BRUXELLES. Rue de la Loi, 83 - 89

PERMIS D'URBANISME: Démolir les deux immeubles en hors-sol et reconstruire un immeuble de bureaux comprenant 18 emplacements de parking en sous-sol et un accès au métro

Avis de la CRMS

Avant-projets présentés lors de la RP du 29/11/2024 et du 21/02/2025 (extraits du dossier)

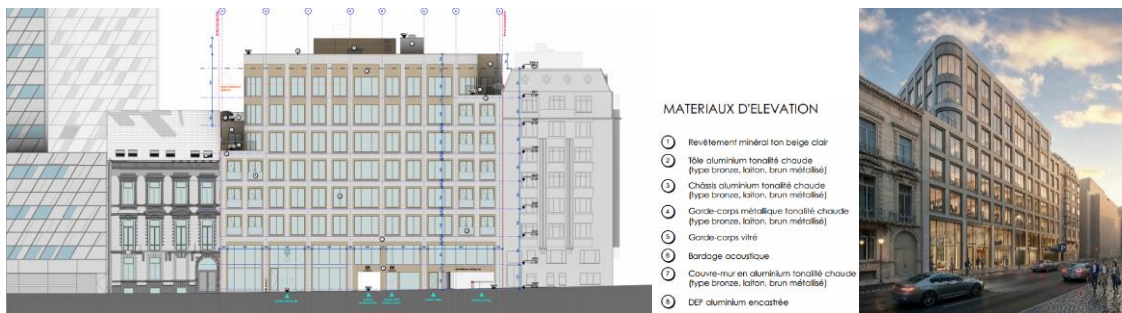
Le projet a fait l'objet de deux réunions de projet (29/11/2024 et 21/02/2025) auxquelles la CRMS a participé.
